・赤字:平成23年10月24日(核種分析計画の前回公表日)以降から、平成24年3月30日(同日公表済み)までの変更箇所。

【訂正箇所】

試料採取・測定頻度と核種分析計画について(3月30日)

図1-1. 福島県沿岸における海域モニタリング(平成24年度)

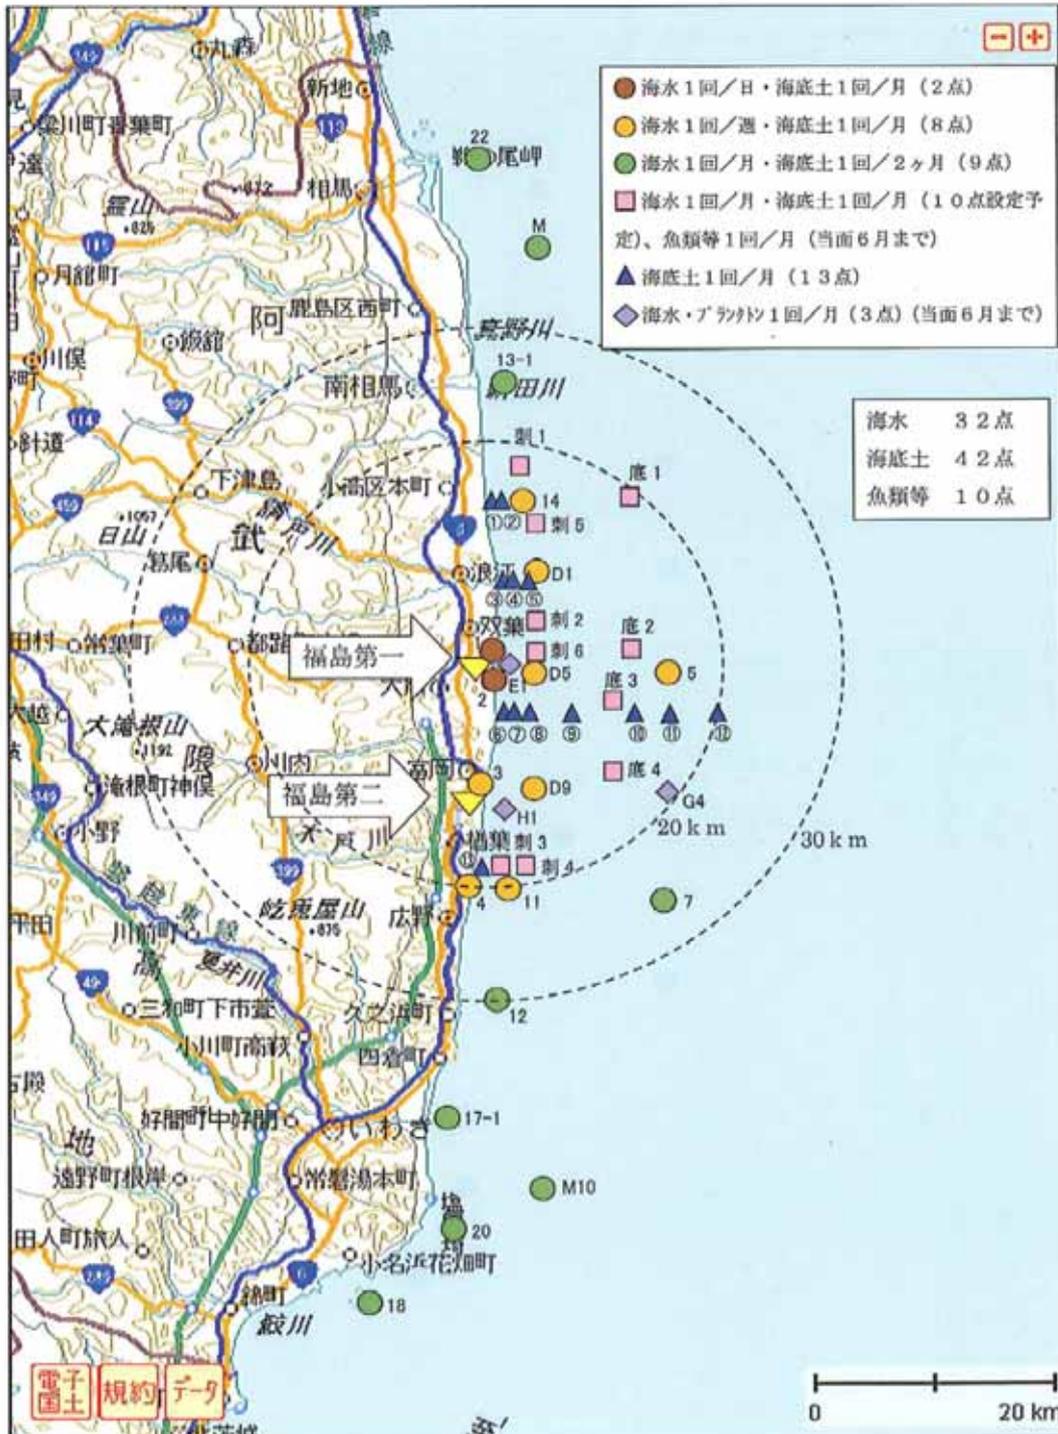
性状	採取場所	変更前	変更後	備考		
海水(湾内)	物揚場前	1回/日	同左			
	1~4号機取水口内北側					
	1号機スクリーン(シルトフェンス外側)					
	1号機スクリーン(シルトフェンス内側)					
	2号機スクリーン(シルトフェンス外側)					
	2号機スクリーン(シルトフェンス内側)					
	3号機スクリーン(シルトフェンス外側)					
	3号機スクリーン(シルトフェンス内側)					
	4号機スクリーン(シルトフェンス外側)					
	4号機スクリーン(シルトフェンス内側)					
	1~4号機取水口内南側	-	1回/週	5, 6号機取水口の状況把握のため, 6号機取水口前を追加。(2/7より採取開始)		
6号機取水口前						
海水(湾外)	沿岸	福島第一原子力発電所 5,6放水口北側	1回/日	同左		
		福島第一原子力発電所 南放水口付近				
		福島第二原子力発電所 北放水口付近	1回/週	2Fは緊急時解除, また海水中濃度も下がったため頻度を低減。検出限界値下げ		
		福島第二原子力発電所 岩沢海岸付近				
	20km圏内	原町区沖合3km	1回/2日 (上層部, 下層部の2箇所採取)	廃止	測点を河口域に移動	
		小高区沖合3km		1回/週 (同左)	1Fから離れており, 海水中濃度も低下したため頻度を低減。検出限界値下げ	
		岩沢海岸沖合3km		廃止	測点を漁場に移動	
		小高区沖合8km				
		岩沢海岸沖合8km		1回/週 (同左)	検出限界値下げ	
		請戸川沖合15km				
		1F敷地沖合15km		廃止	測点を漁場に移動	
		2F敷地沖合15km				
		漁場の測点(10点、設定予定)		-	1回/月 (上層部, 下層部の2箇所採取)	漁場の測点を追加設定
		請戸川沖合3km		-	1回/週 (上層部, 下層部の2箇所採取)	放射能濃度のトレンド把握のための測点として設定。検出限界値下げ
	1F敷地沖合3km	-				
	2F敷地沖合3km	-				
	30km圏内	新田川沖合1km ※2	-	1回/月 (上層部, 下層部の2箇所採取)	測点を河口域に移動

南相馬市沖合15km	1回/週 (上層部, 下層部の2箇所採取)	廃止	測点を漁場に移動	
		岩沢海岸沖合15km		1回/月 (同左)	検出限界値下げ	
		広野町沖合15km		廃止	周辺の測点で代表	
	30km圏外	夏井川沖合1km	-	1回/月 (上層部, 下層部の2箇所採取)	河口域の測点を設定	
いわき市北部沖合3km		1回/週 (上層部, 下層部の2箇所採取)	1回/月 (同左)	検出限界下げ		
夏井川沖合3km			廃止	測点を河口域に移動		
小名浜港沖合3km			1回/月 (同左)	検出限界値下げ		
江名沖合3km			廃止	周辺の測点で代表		
沼の内沖合3km			廃止	周辺の測点で代表		
豊間沖合3km			1回/月 (同左)	検出限界値下げ
